工程指示 / 要求簡箋(E.I.)

工程指示編號：EI / 5320/ 22

工程名稱：將軍澳日出康城 11

工程項目：幕牆 廠用配件 生產 轉角防風扣

美特鋁質有限公司 MIDI Aluminium Fabricator Ltd.				工程號	J858	類別		物料號	-					
				地盘	康城11期	制圖	W. E. X	2022-09-08	圖號	L065-S01				
修改	-	-	-	採用工廠	✓	地盤		圖紙名稱	鋁角碼	復核	-	-	數量	- 1700
日期	-	-	-	材料顏色	香港金 (800X1000-85-XT1)	材料	16x16x3mm 鋁角 (L065)	批准	-	-	-	-	單件重量	- (KG)

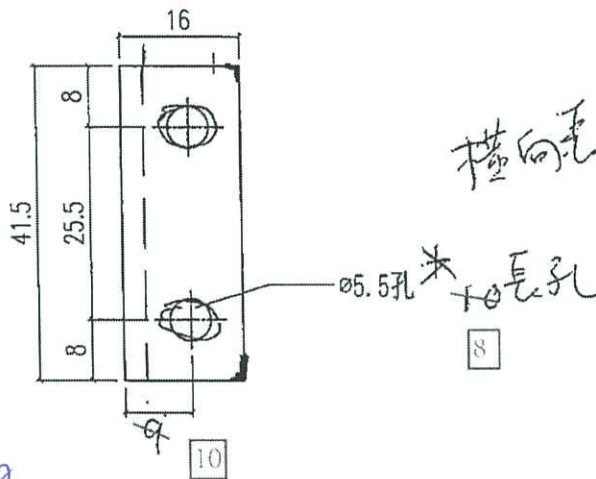
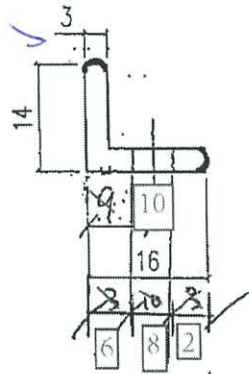
A 版: 請按附件 生產轉角防風扣，先做 150 隻供第一批使用。王良請給試用效果相片給群組。

請按附件報價開模 轉角防風扣。不秀鋼 SS304 (1700 件)

按胡哥、王良 建議，轉角防風扣用不秀鋼 SS304 代替鋁角，避免客戶質疑。

此不秀鋼件來貨前，保持用鋁角生產。

每個3個 SS. 304 不銹鋼

1700隻

轉角階風扣
高型

先做150隻 供第一批使用

請報價
